Windpark Trumau

Gutachten Fachbereich Raumordnung, Landschafts- und Ortsbild

UVP-Abnahmeverfahren (Fertigstellungsanzeige, Anzeige
geringfügige Abweichungen)

Auftraggeber	Amt der NÖ Landesregierung Gruppe Wirtschaft, Sport und Tourismus, Abteilung Umwelt- und Anlagenrecht Landhausplatz 1 3109 St. Pölten
Auftragnehmer	Knollconsult Umweltplanung ZT GmbH Obere Donaustraße 59 1020 Wien T: +43 1 2166091 E: office@knollconsult.at www.knollconsult.at
Kennzeichen	WST1-U-796
Bearbeitung	DI Thomas Knoll, Mag. Margit Groiss
Stand	03. September 2024

Abbildung 1: Ausschnitte Lageplan Windpark – Flächenausweisung (Quelle: Abnahmeoperat, Einlage 2.2)

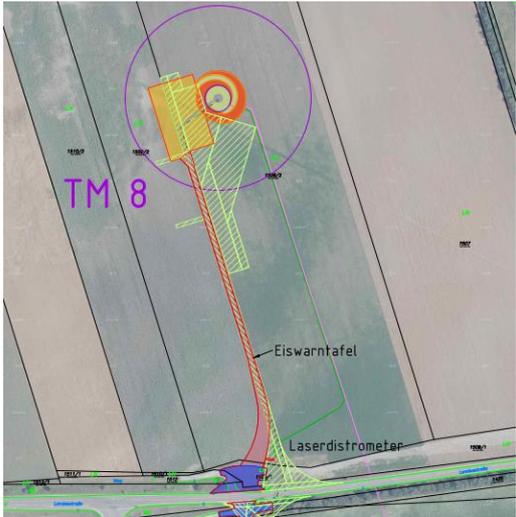
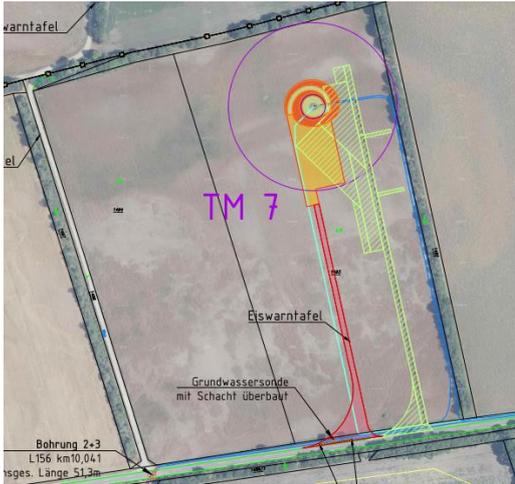
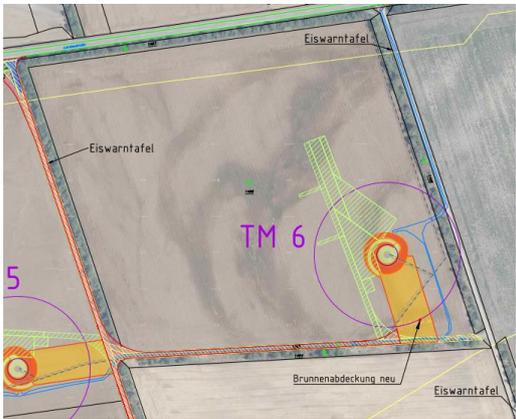
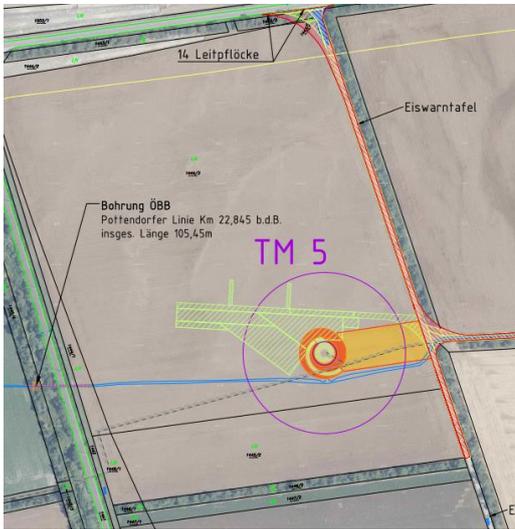
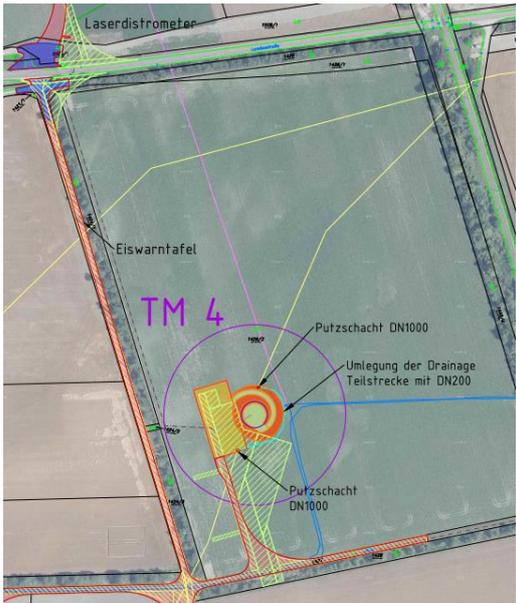
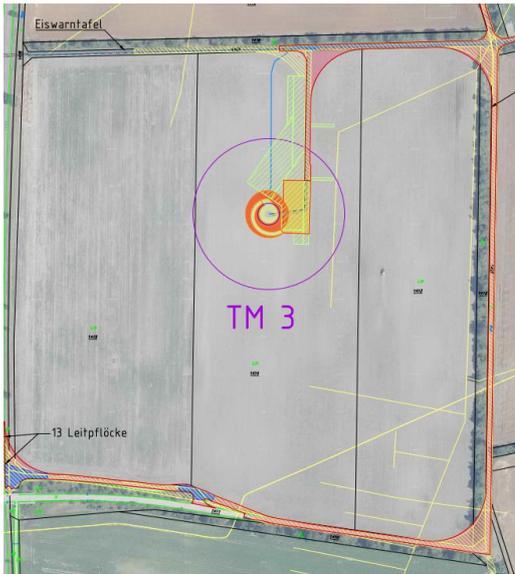
„Seit der Genehmigung der Anlagentype im Jahr 2016 haben sich Herstellerseitig die Anforderungen an Zuwegung und Kranstellflächen aufgrund von mittlerweile erlangten Erfahrungen sowie Optimierungen geändert.

Konkret wurde die Kranstellfläche optimiert, sodass weniger temporäre Zwischenlagerflächen notwendig sind und die Geometrien zu einer geringeren Beeinträchtigung der Bewirtschaftung von Ackerflächen verhalf. Weiters wurde der Trompeteninnenradius für Sondertransporte von 40 m auf 45 m erhöht, sowie damit verbundene Freihaltebereiche angepasst. Ebenso wurde nun eine Logistikfläche mit etwa 1.300 m² bei der Windparkeinfahrt naher der B16 auf Grundstück Nr. 1415 (KG 04112) geplant. Die angepasste Zuwegungsplanung wurde mit dem Anlagenhersteller abgestimmt.

Seit Genehmigung im Jahr 2016 wurde außerdem auf der L156 eine Überführung der Bahntrasse im Windparkgebiet im Detail geplant. Die befand sich zum Zeitpunkt des Baubeginns durch die ÖBB Infra im Bau. Daher wurde in der geänderten Zuwegungsplanung diese Überführung ebenfalls mitberücksichtigt. Die Änderungen befinden sich auf denselben Grundstücken wie genehmigt. Für die Zuwegung wurden also keine neuen Grundstücke in Anspruch genommen.

Weiters war eine Anforderung, dass die Ausfahrten auf die L156 rechtwinkelig ausgeführt werden. Diese Änderung sowie Details zur geänderten Planung können den beigelegten Plänen mit der Nummer 101.01 Lageplan Windpark - Flächenausweisung entnommen werden.“

Durch die Anpassungen von Zuwegung und Kranstellflächen kommt es vorrangig zu einer Beanspruchung von intensiv bewirtschafteten Ackerflächen und dementsprechend zu keinen zusätzlichen dauerhaften Verlusten von positiv wirksamen, landschaftsbildprägenden, charakteristischen, einzigartigen, naturnahen bzw. historisch bedeutsamen Landschaftselementen.

Die zusätzliche temporäre Logistikfläche mit etwa 1.300 m² bei der Windparkeinfahrt nahe der B16 auf dem Grundstück Nr. 1415 (KG 04112) befindet sich auf einer Ackerfläche im Nahebereich der Autobahn und der B16. Dementsprechend kommt es zu keinen zusätzlichen dauerhaften Verlusten von positiv wirksamen, landschaftsbildprägenden, charakteristischen, einzigartigen, naturnahen bzw. historisch bedeutsamen Landschaftselementen.

Abbildung 2: Lage zusätzliche Schaltstation (Quelle: Abnahmeoperat, Einlage 3.5)

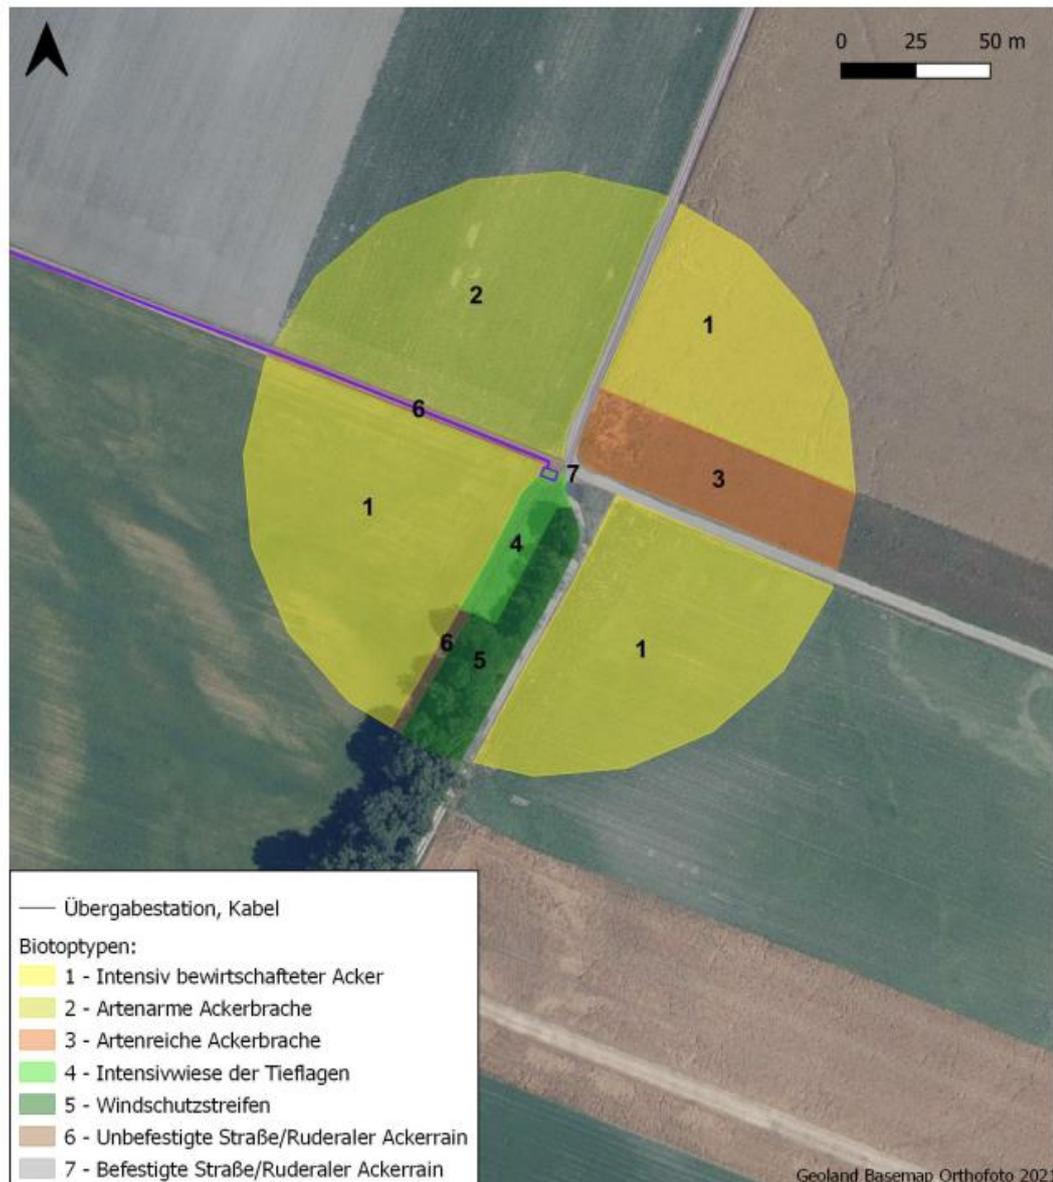
Um den Anschluss von möglichen zusätzlichen Erzeugern zu erleichtern wurde weiters auf Grundstück Nr. 300/5 (KG: 04108) eine Schaltstation errichtet. Diese wurde als Betonkompaktstation ausgeführt. (vgl. auch LP Kabeltrasse). Hierzu wurde eine Naturschutzfachliche Erhebung und Stellungnahme - Schaltstation (Biome) erstellt und ist als Einlage 3.5 beigelegt.

Auf dem Grundstück Nr. 300/5 (KG: 04108) wurde auf einer artenarmen Fettwiese mit Ruderalarten, am Nordrand einer Windschutzanlage eine Schaltstation (9x3m Fundament) errichtet. Diese wurde als Betonkompaktstation ausgeführt (siehe Fotodokumentation unten).

Durch die zusätzliche Schaltstation kommt es zu keinen zusätzlichen dauerhaften Verlusten von positiv wirksamen, landschaftsbildprägenden, charakteristischen, einzigartigen, naturnahen bzw. historisch bedeutsamen Landschaftselementen. Die zusätzliche Schaltstation bewirkt zwar im Nahebereich eine gewisse Änderung des optischen Eindrucks; für die Schutzgüter Landschaftsbild, Erholungswert der Landschaft und Ortsbild hat dies jedoch im Vergleich zum Windparkvorhaben eine äußerst untergeordnete Bedeutung. Da die zusätzliche Schaltstation im Vergleich zu den Windenergieanlagen lediglich im Nahebereich wahrnehmbar ist, kommt es zu keinen zusätzlichen Auswirkungen durch visuelle Störungen, welche zu einer abgeänderten Beurteilung der verbleibenden Auswirkungen führen.
